Cimitero di Taranto

Rilievo di manufatto cimiteriale

Campo 24 - Lotto 46 bis

Foto dello stato di fatto 14/08/2023

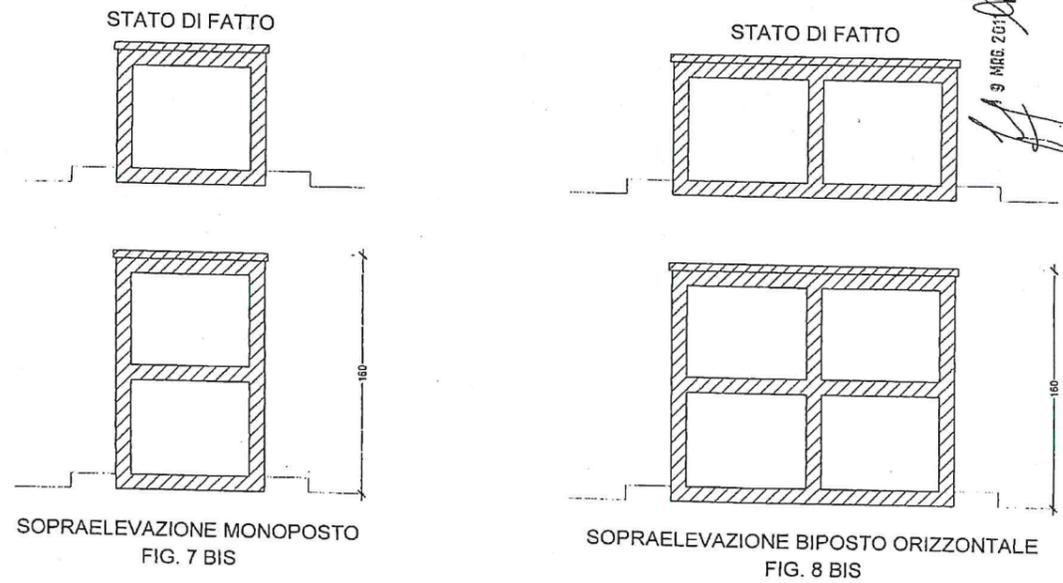
Il tumulo in oggetto si presenta adeguatamente distante dagli altri tumuli adiacenti, pertanto il nuovo manufatto è di facile realizzazione, dovrà conservare l'attuale posizione, estendendosi di cm 5 sui fronti sx e dx della strada, per realizzare il loculo secondo le dimensioni previste dal regolamento di polizia mortuaria. E' fatto obbligo che il nuovo manufatto venga rivestito con marmi simili a quelli adiacenti.

Il concessionario dovrà procedere alla demolizione dell'esistente manufatto a proprie spese.

TAVOLA INTEGRATIVA ALLEGATA ALLA DELIBERA DI G.M. N. 96... DEL 16.6.2011

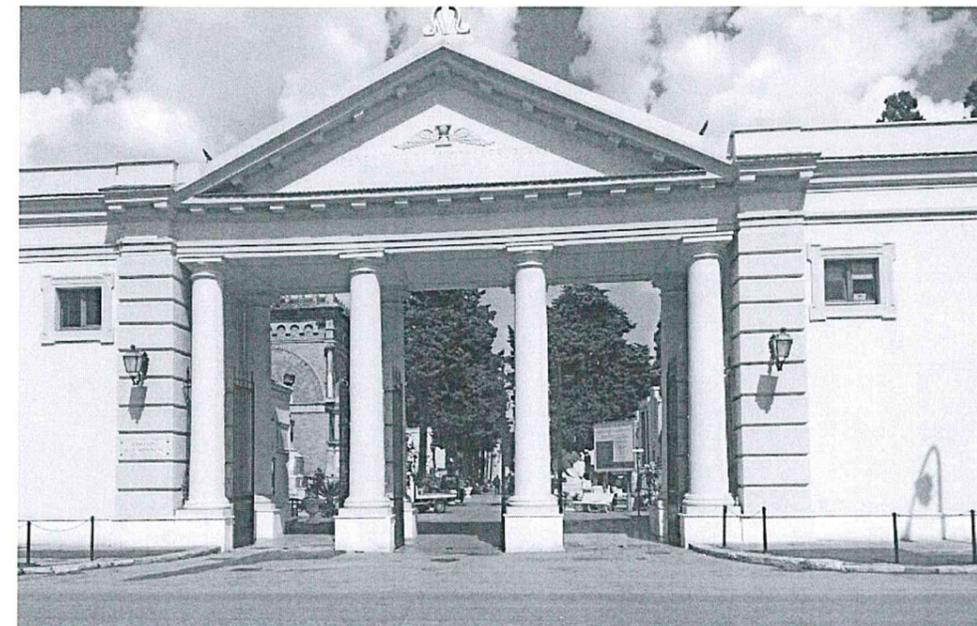
Dovendo il concessionario procedere alla eventuale realizzazione di un tumulo biposto non potrà superare l'altezza di mt 1,60 dal piano stradale del viale antistante al lotto come previsto dalla Delibera di G.C. n. 96 del 16/06/2011 (vedasi tavola grafica di ultima pagina).
